ADITAMENTO AO PROCESSO DE LICENCIAMENTO ÚNICO AMBIENTAL

No âmbito do processo de Licenciamento Único Ambiental (LUA) do estabelecimento **Sumolis GM – Pombal (APA00059841)**, referente ao **Processo n.º PL20260408002811**, submetido através da plataforma SILiAmb, a Comissão de Avaliação (CA) procedeu à apreciação técnica da documentação apresentada, tendo considerado necessária a apresentação de elementos adicionais para efeitos de prosseguimento da avaliação e apreciação do projeto.

Esta solicitação consta do documento "**Pedido de Elementos Adicionais**", disponibilizado pela **Agência Portuguesa do Ambiente, I.P. (APA)**, através da plataforma SILiAmb em 18 de maio de 2026, no âmbito do **processo de Licenciamento Único Ambiental n.º PL20260408002811**, relativo ao estabelecimento Sumolis GM – Pombal (APA00059841), pertencente à Sumol+Compal Marcas, S.A.

Figura 17 – Localização da Sumol+Compal – Fábrica de Pombal no Programa Regional de Ordenamento do Território Centro

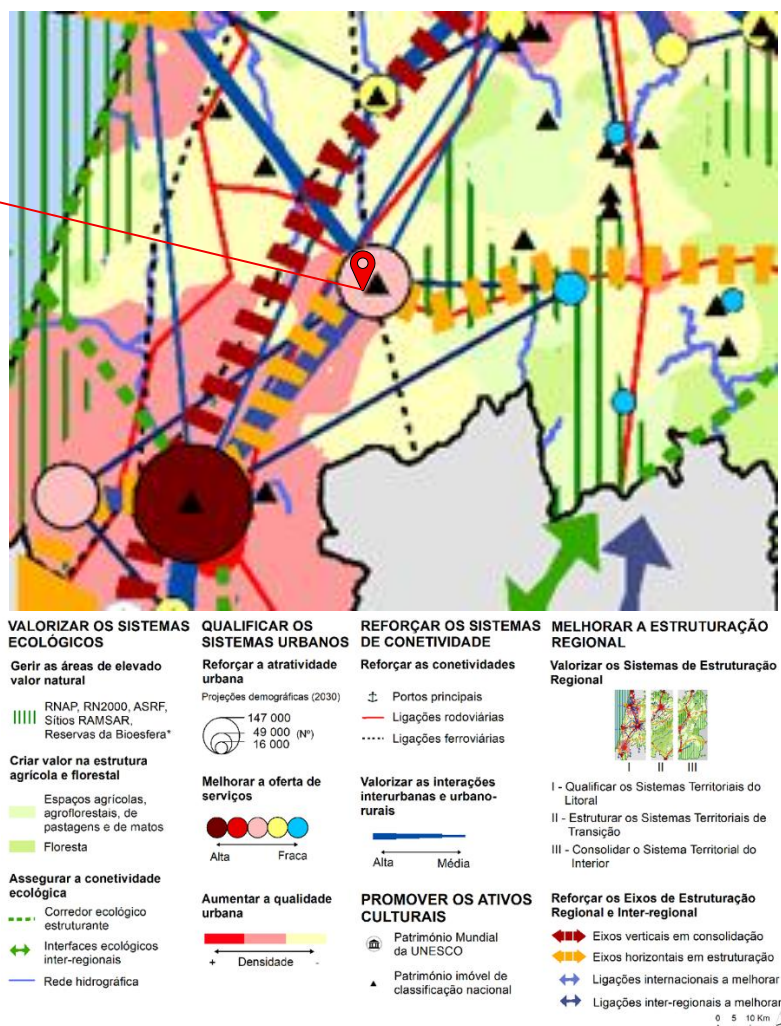
7) Nos itens 3.4 e 5.7.1, referir o Plano Regional de Ordenamento do Território do Centro (PROT Centro), publicado pela Resolução do Conselho de Ministros n.º 4 57/2026, de 23 de março e verificar a compatibilidade do projeto com aquele Plano.

De acordo com o modelo territorial do PROT-Centro, as instalações inserem-se numa área classificada como eixo horizontal em estruturação, correspondente a uma zona de elevada dinâmica territorial, orientada para a valorização das interações interurbanas e urbano-rurais, beneficiando de boas condições de acessibilidade, nomeadamente através de ligações ferroviárias e rodoviárias estruturantes. A área integra ainda zonas com presença de património imóvel de classificação nacional, devendo, neste contexto, ser assegurada a salvaguarda dos valores patrimoniais existentes.
